PRODUCT CHANGE NOTIFICATION

ID-No.:001096873

BESCHREIBUNG DER ÄNDERUNG

ARTIKEL:

aktuelle Klemme	zukünftige Klemme
Abmessungen:

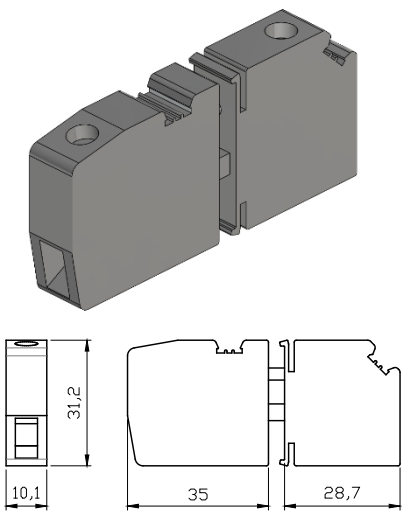
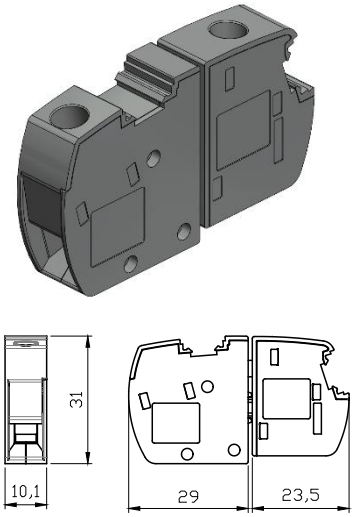
Im Rahmen einer Klemmenabkündigung durch unseren Lieferanten Phoenix Contact werden in Zukunft alternative Anschlussklemmen der Firma Phoenix Contact eingesetzt.
